LINEA AV/AC TORINO – VENEZIA Tratta VERONA – PADOVA

IN62 - DEVIAZIONE STRADALE AL KM 34+407,04

RELAZIONE CONFRONTO PD/PE

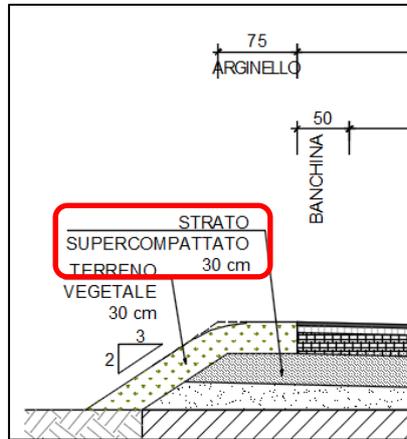
- C.1 Manca un elaborato relativo alla segnaletica di progetto; si richiede di inserire un addendum e/o adeguare i disegni in fase di progettazione esecutiva
- C.2 Manca interamente il progetto idraulico dello smaltimento delle acque di piattaforma, sia nella relazione illustrativa sia nella planimetria di progetto. Si richiede al GC uno o più addendum in cui siano completati i dimensionamenti e le verifiche delle reti idrauliche, degli impianti di sollevamento (se previsti) e delle eventuali vasche di laminazione.
- C.3 Secondo quanto previsto dal Capitolato RFI in merito alle opere in terra ed agli scavi, lo scotico deve avere uno spessore minimo pari a 50 cm. Correggere.
- C.4 L'allargamento di 0,50 m della piattaforma stradale, equamente ripartito tra le corsie, garantirebbe una piattaforma da 5,50 m con conseguente possibilità di introduzione del doppio senso di marcia.

Rispetto a quanto osservato nel punto C.4, la larghezza della sezione tipo è stata mantenuta inalterata dal PD al PE. Questa scelta progettuale è stata dettata dalla limitata estensione dell'intervento, ed in particolare dal fatto che sia la piattaforma della viabilità esistente sia l'opera del sottovia che delimita l'area di intervento lato sud, presentano una larghezza pari a 5 m. Inserire un allargamento limitato ai pochi metri oggetto di intervento andava quindi a discapito della sicurezza, inserendo una disomogeneità nell'andamento della carreggiata.
